MINISTERIO PARA LA TRANSICIÓN ECOLÓGICA Y EL RETO DEMOGRÁFICO

20615 *Resolución de 18 de septiembre de 2023, de la Dirección General de Calidad y Evaluación Ambiental, por la que se formula declaración de impacto ambiental del proyecto «Parque Solar Fotovoltaico GR Bisbita, de 99,99 MWP y de su infraestructura de evacuación en 30 KV, en Torremocha de Jarama (Madrid)».*

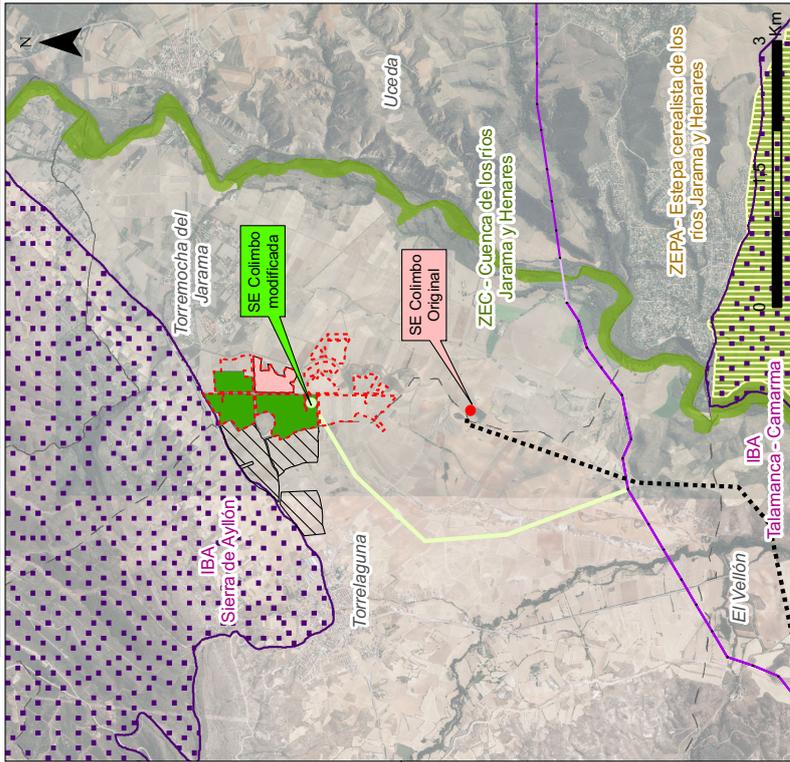
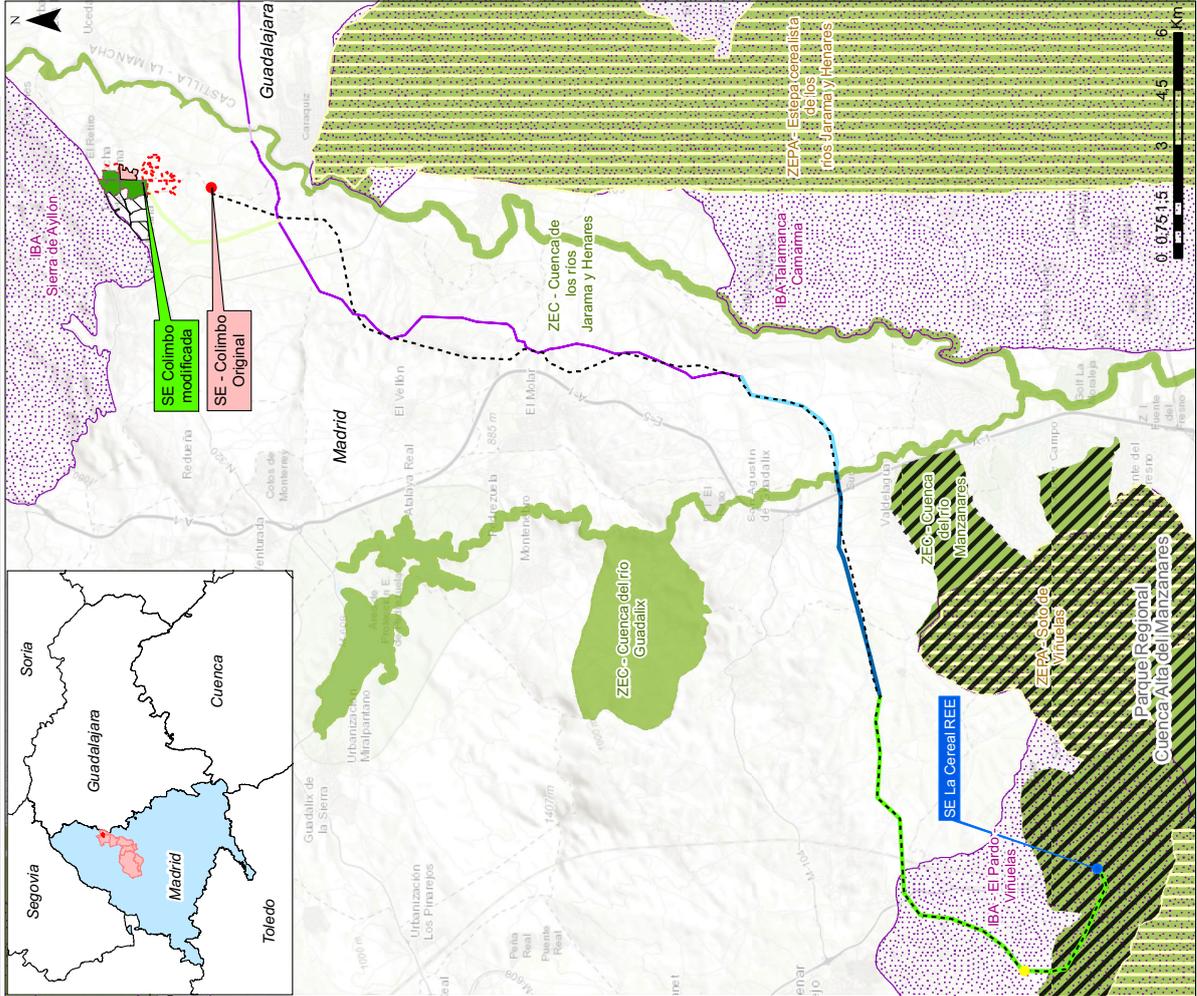
Durante la tramitación ambiental y en respuesta al informe del organismo competente en medio ambiente de la Comunidad de Madrid, el promotor realiza reducciones y reubicaciones de la PSFV. Así, se elimina la mitad sur de la configuración inicial de la PSFV, creándose un pasillo de 500 m entre ésta y la correspondiente a la PSFV GR Colimbo. Por otro lado, se añaden nuevas parcelas al oeste, de modo que la nueva configuración de la planta estaría compuesta por 5 islas. Con respecto a la SE Colimbo, quedará finalmente ubicada en el entorno sur de la PSFV, concretamente en la parcela 75 del polígono 202 de Torremocha de Jarama, modificándose además la relación de transformación, que será de 30/400 kV.

Además, con el objetivo de minimizar la creación de nuevos tendidos para la evacuación, el promotor, en colaboración con varios titulares de otras PSFV de las inmediaciones, realiza un nuevo diseño para la LAT común de evacuación, que consiste en una compactación de las que se estaban tramitando de manera independiente en los diferentes proyectos y con trazados muy próximos, como corrobora el aporte documental del promotor de fecha 31 de julio de 2023. Según éste, la nueva LAT de evacuación hasta SE La Cereal 400 kV de REE, punto de acceso a la red de la PSFV GR Bisbita, está constituida en su nueva versión por:

Estas infraestructuras y la comparativa con el diseño original pueden observarse en el croquis adjunto a la presente resolución.

Por tanto, el proyecto finalmente evaluado y al que aplica la presente resolución contará con los siguientes elementos:

– PSFV Bisbita. Se realizará la implantación en las parcelas valoradas favorablemente en el primer informe de la Dirección General de Biodiversidad y Recursos Naturales de la Comunidad de Madrid dentro de las superficies inicialmente contempladas por el promotor en el EsIA, salvo en la isla situada más al sureste y que queda marcada en el croquis adjunto a la presente resolución, dado que esta Dirección General ha tenido conocimiento de la posible nidificación de las especies aguilucho lagunero (*Circus aeuginosus*) y aguilucho cenizo (*Circus pygargus*) en la zona, aplicándose el principio de precaución.

– SE Colimbo 30/400 kV.

– Tramos 1 y 4 de la LAT antes descrita. En ambos tramos, se desarrollará el proyecto constructivo atendiendo a las indicaciones tanto del organismo competente en medio ambiente de la Comunidad de Madrid como a las observaciones de los ayuntamientos afectados.
